**Deliberazione del Direttore Generale N. 680 del 05/06/2024**

**Oggetto: Edilizia Sanitaria ex art. 20 L. 67/88 III fase di completamento: lavori per la “Realizzazione di un Edificio a 3 piani da destinare a Bunker per radioterapia – Medicina Nucleare – Unità spinale – Recupero e Riabilitazione Funzionale e Neuro-Riabilitazione ed ambulatori” scheda n. 58 - CIG. 8115585899 - CUP. C23D19000070002 – Modifica contratto in corso d’opera.**

**RELAZIONE PERIZIA DI VARIANTE 1**

Figura 1- Struttura: vista 3D

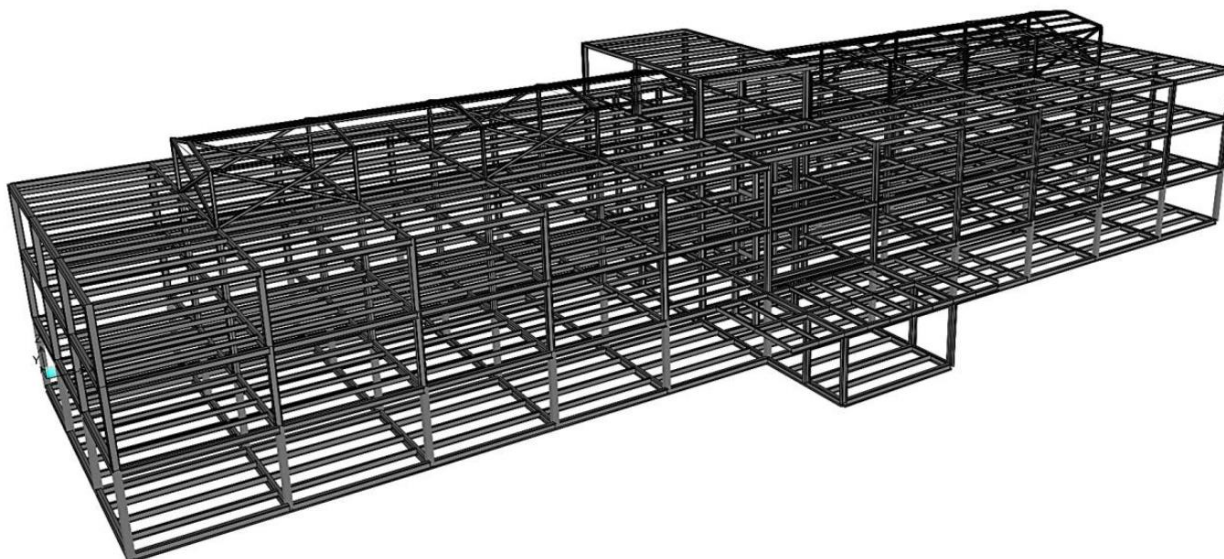
Come anticipato al punto 4.2 della presente relazione di variante, le modifiche apportate dai progettisti a costo zero, a seguito di richiesta da parte del RUP con nota pec del 22/02/2024, consistono in una più razionale organizzazione degli elementi strutturali, che ha permesso di ridurre il numero delle tipologie di elementi strutturali e, di conseguenza, è stata ridotta la variabilità dei profili scelti, andando incontro anche ad esigenze di natura tecnologica. Sono state inoltre modificati gli elementi resistenti alle azioni orizzontali in direzione trasversale, passando da una soluzione a controventi concentrici a una a telai a nodi rigidi così come già progettato per la direzione longitudinale.

Restano invariate le caratteristiche della struttura, di superficie pari a 87,4 m x 23,8 m e altezza di 17,10 m; gli impalcati sono realizzati in opera previa disposizione di predalles, con modulo da 1,20 m, sulle ali inferiori delle travi secondarie. Inoltre, il getto di cls sarà effettuato in maniera tale da creare una collaborazione tra lo stesso e gli elementi portanti in acciaio andando ad inglobare questi ultimi e conferendo agli stessi un'adeguata protezione al fuoco.
